関西電力(株)大飯発電所3号炉及び4号炉  
特定重大事故等対処施設の設置  
に係る審査について  
(概要)

令和2年1月24日  
原子力規制庁

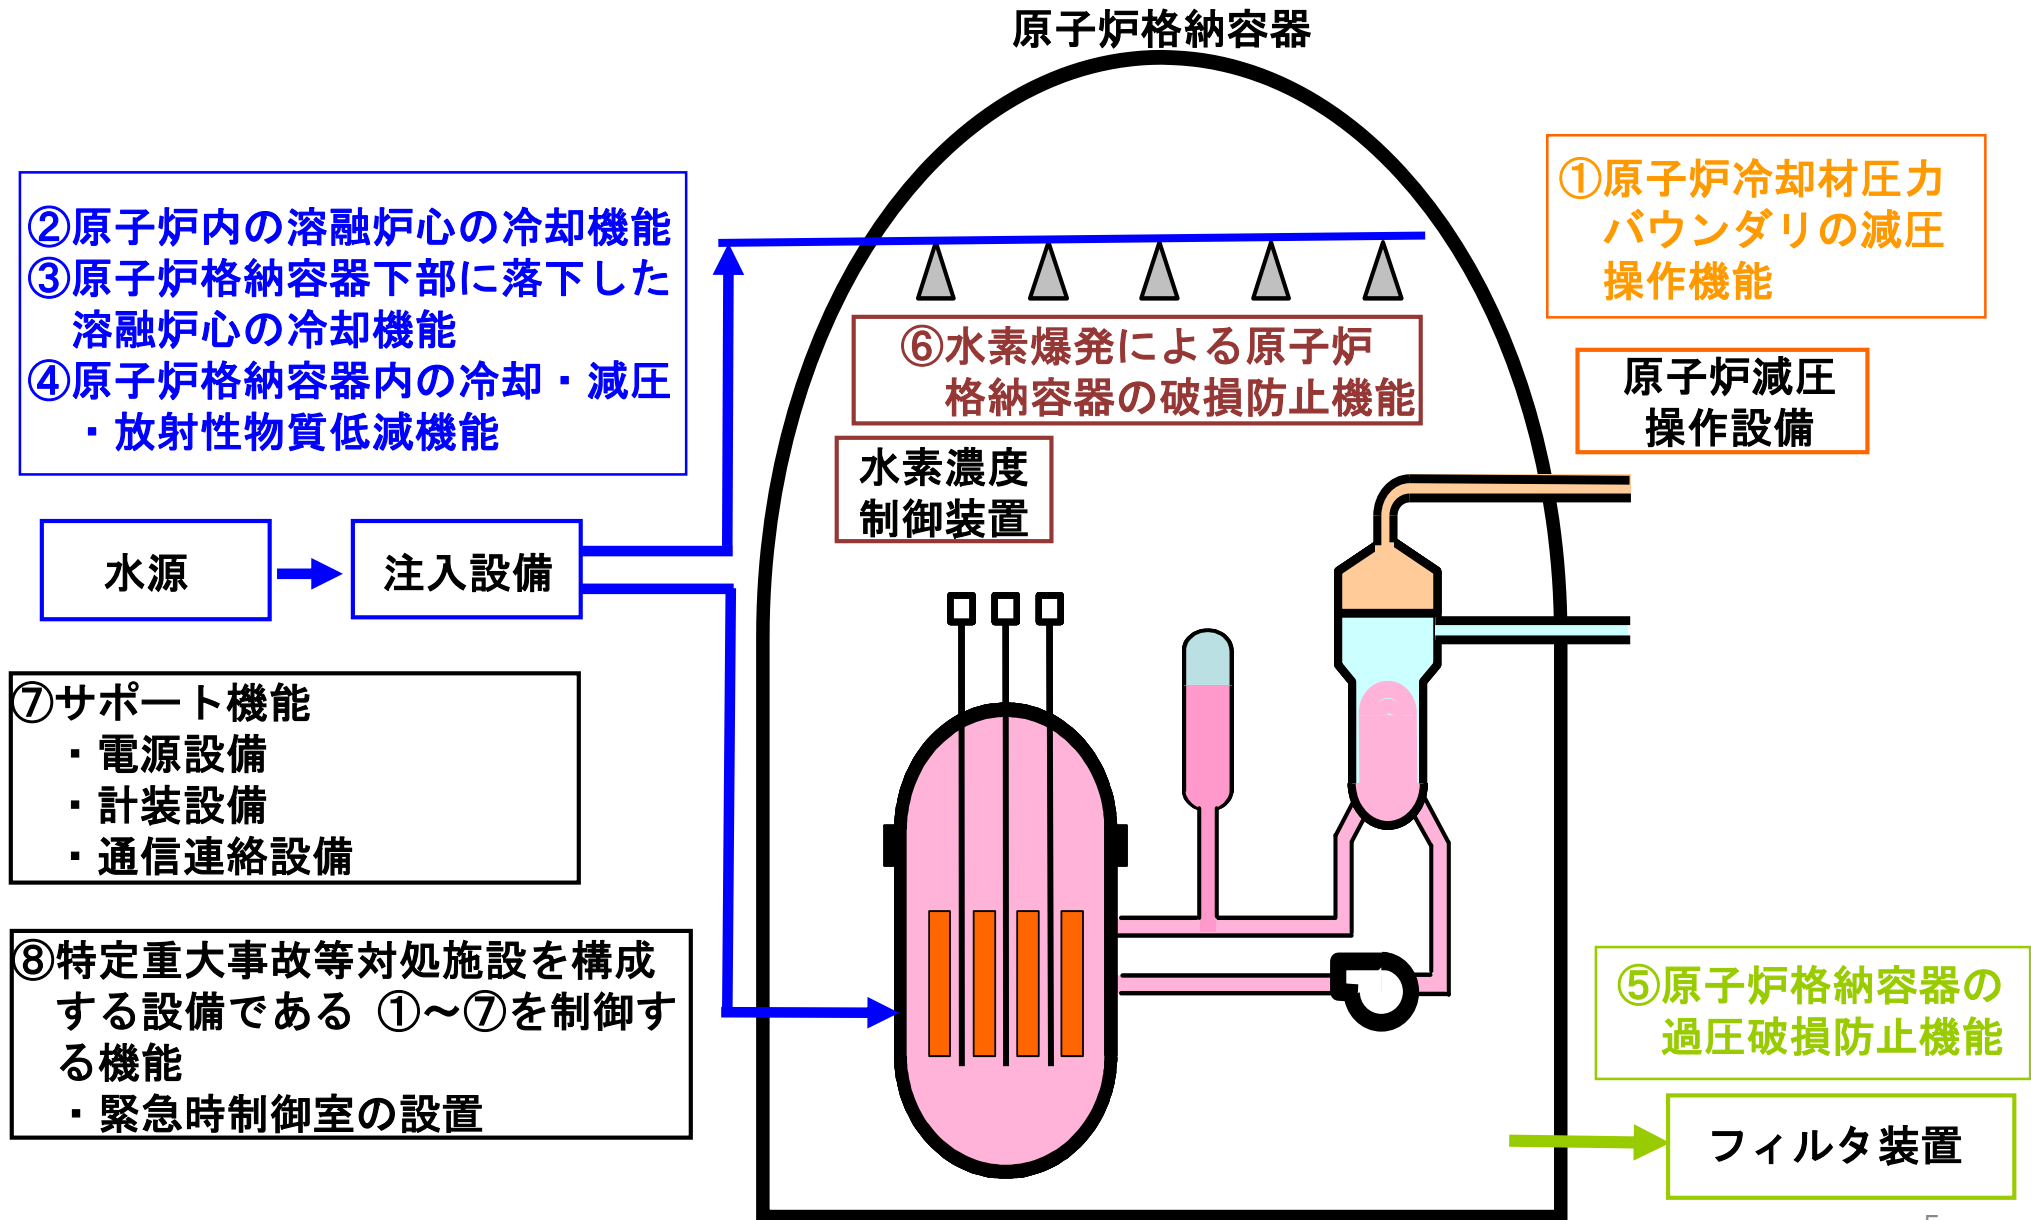
原子炉格納容器の破損を防止するために必要な機能を有する設備に係る設計方針について、以下の①から⑧の機能を有する設備及び緊急時制御室を設置するなどとしていることから第42条第2号に適合するものと判断した。

また、当該機能を維持するための必要な操作に係る体制、手順等を整備する方針が技術的能力基準2.2に適合するものと判断した。

- ① 原子炉冷却材圧力バウンダリの減圧操作機能（原子炉減圧操作設備）
- ② 原子炉内の溶融炉心の冷却機能（低圧注水設備）
- ③ 原子炉格納容器下部に落下した溶融炉心の冷却機能（原子炉格納容器下部への注水設備）
- ④ 原子炉格納容器内の冷却・減圧・放射性物質低減機能（格納容器スプレイへの注水設備）
- ⑤ 原子炉格納容器の過圧破損防止機能（フィルタ装置）
- ⑥ 水素爆発による原子炉格納容器の破損防止機能（水素濃度制御装置）
- ⑦ サポート機能（電源設備、計装設備、通信連絡設備）
- ⑧ 上記設備の関連機能（減圧弁、配管等）
